Contrato de Interventoría No 971-2021 INTERVENTORÍA PARA LAS OBRAS DE MEJORAMIENTO MEDIANTE LA CONSTRUCCIÓN Y MANTENIMIENTO, GESTIÓN PREDIAL, SOCIAL Y AMBIENTAL SOSTENIBLE DE LA RUTA DE LOS COMUNEROS (ZIPAQUIRÁ - BARBOSA - BUCARAMANGA; GIRÓN - PIEDECUESTA) EN LOS DEPARTAMENTOS DE CUNDINAMARCA, BOYACÁ Y SANTANDER, EN MARCO DE LA REACTIVACIÓN ECONÓMICA, MEDIANTE EL PROGRAMA DE OBRA PÚBLICA "VÍAS PARA LA LEGALIDAD Y LA REACTIVACIÓN VISIÓN 2030". MÓDULO 1.	
CONSORCIO ICEACSA - TPF	INFORME MENSUAL No. 52 INVIAS-IM – 0971-2021 SEPTIEMBRE DE 2025

CONCEPTO TÉCNICO ESPECIALIDAD GEOTECNIA

CONSECUTIVO	165
ESPECIALIDAD	GEOTECNIA
PROYECTO	CONTRATO 971 – 2021
CONTRATISTA	CONSORCIO VIAL MHC 063
ASUNTO	D-000004981 con asunto: Respuesta al oficio C971-3010-2024 (R-000002265) con asunto: “Respuesta comunicación D-000003926 Estudio geotécnico Casablanca - Ubaté K41+873 - K41+893”
FECHA	11/09/2025

CONSECUTIVO	164
ESPECIALIDAD	GEOTECNIA
PROYECTO	CONTRATO 971 – 2021
CONSORCIO MHC	CONSORCIO VIAL MHC 063
ASUNTO	D-000006064 con asunto: Respuesta al oficio C971-4636-2025 (R-000003638). Atención observaciones ajuste de Diseño del Colchón Filtrante para Muro de Contención (K44+392 a K44+443).
FECHA	09/09/2

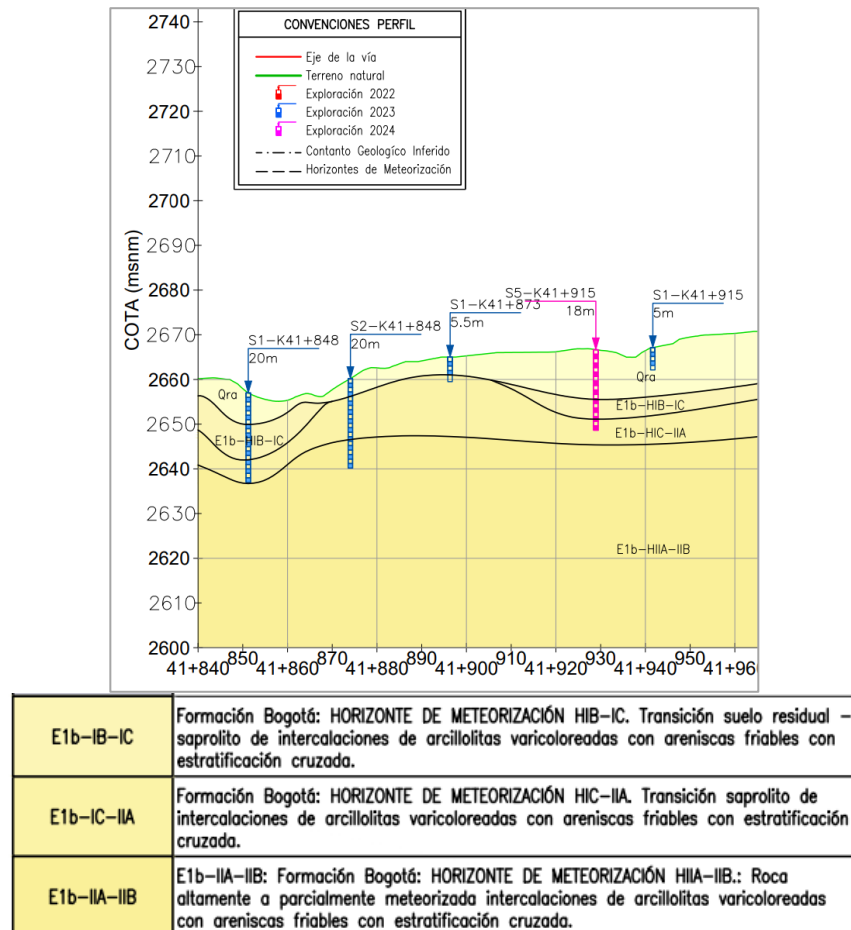
37. Comentario de Interventoría a VC Con respecto a la estratigrafía presentada en los numerales 6.1, 8.1 y en el modelo geológico geotécnico, la Interventoría presenta los siguientes comentarios:
- El perfil estratigráfico no integra los resultados de las línea geofísica ejecutada que indican que a los 8m y a los 13m de profundidad hay un cambio importante en la Vs. Asimismo, en este última profundidad se presenta un cambio de calidad en el material extraído de la perforación, presentando recobros de 100%.

Figura 4 Sección transversal K44+425

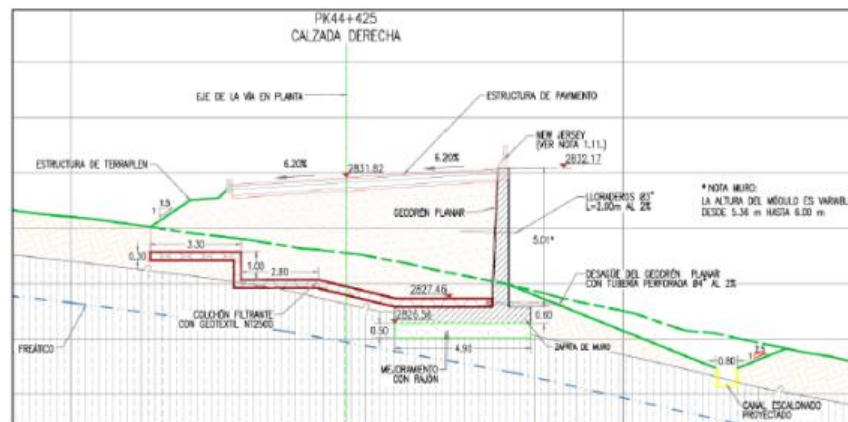
Comentarios Interventoría a V2: La sección mostrada en el comunicado de respuesta (Figura 4) no corresponde a la sección corregida. Se encuentra sección ajustada en las Figuras 5 y 6 del documento "C065-2848 - Ajustes al sistema de drenaje del Muro K44+392". Comentario cerrado.

Respuesta Contratista: Ajuste realizado, ver concepto técnico C065-T2848.
